Termékinformáció

Tárgy: VKMA 05606 / VKMA 05608

Alkalmazások: Opel / Vauxhall Astra G, Corsa C, Combo II 1.7 DI / DTI motorok

SPECIÁLIS TERMÉKINFORMÁCIÓ - VKMA 05606 és VKMA 05608

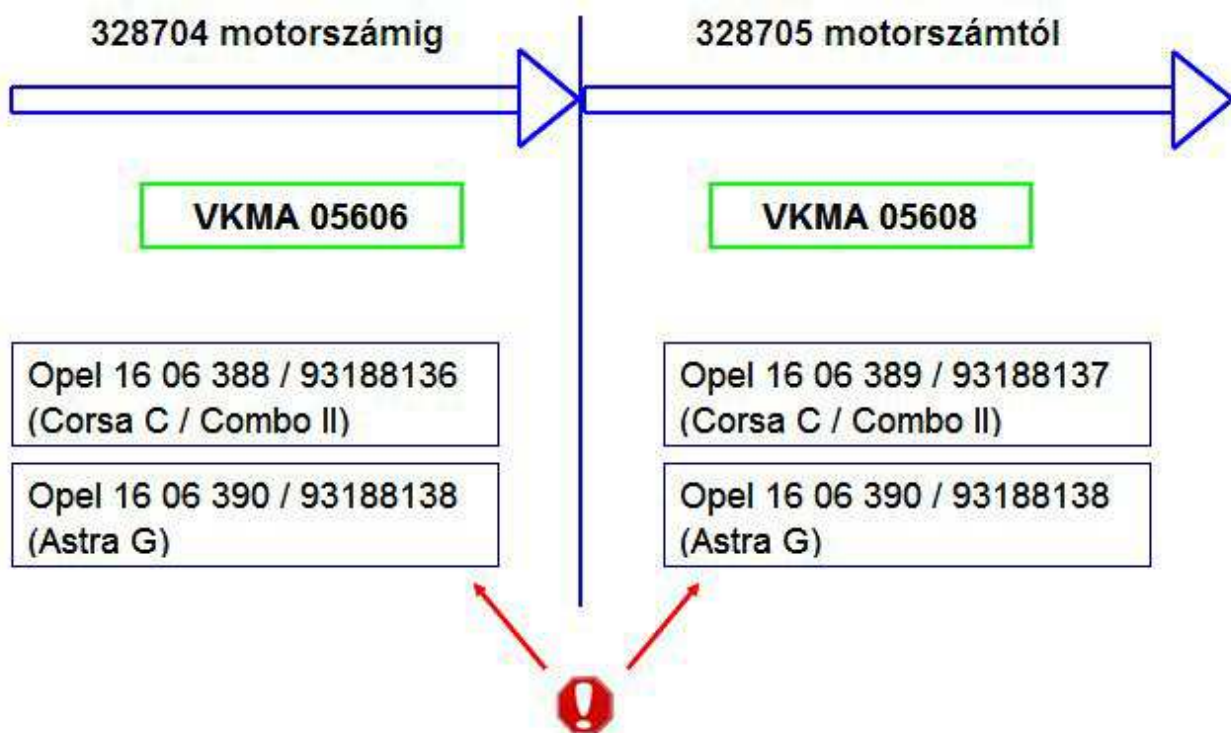
Az 1.7 DI és 1.7 DTI motorokon az Opel / Vauxhall megváltoztatta a vezérműszíj-feszítőt. Az új kivitel (VKM 15218) nem cserélhető fel a régivel (VKM 15215), és teljesen eltérő kialakítású.

A jelenlegi járműgyártói (OES) kínálatot nem egyszerű megérteni, az tény, hogy az Opel / Vauxhall már nem szállítja a régi kivitelű szíj feszítőt, de ha a régi helyére az újat felszereljük, egy drága MOTORTARTÓBAKOT (XX XX XXX / YYYYYYYY) is ki kell cserélni. Mindezen túl 3 különböző (16 06 388, 16 06 389 és 16 06 390) készlet áll rendelkezésre az érintett járművekhez, de azok tartalma meglepő: egyik sem tartalmazza a szükséges MOTORTARTÓBAKOT (lásd az egyes készletek bemutatását).

Az SKF kínálatának optimalizálása érdekében elhatározta, hogy az összes szíj feszítőt szállítja, és csak 2 VKMA készletet kínál ehhez. SKF készlet felhasználása esetén nem kell motortartóbakot cserélni, és a készletekben az összes rögzítőelemet megtalálja, amelyek a munka teljes elvégzéséhez szükségesek.
